Deel P 400	Groep 38
Betreft Zwaaierende naald elektrische snelheidsmeter bij automatische versnellingsbak	NO. NL425
	Datum 900712

Service Bulletin

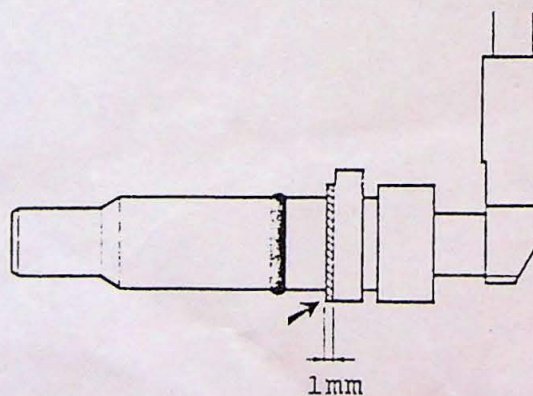
De naald van de elektronische snelheidsmeter bij auto's met automatische versnellingsbak kan gaan zwaaien boven de 120 km.

Oorzaak:

Bij een aantal versnellingsbakken is de afstand tussen sensor en sensorwiel 1 mm. te groot.

Oplossing:

Demonteer de sensor en vijl 1 mm. af van sensor (zie tekening).
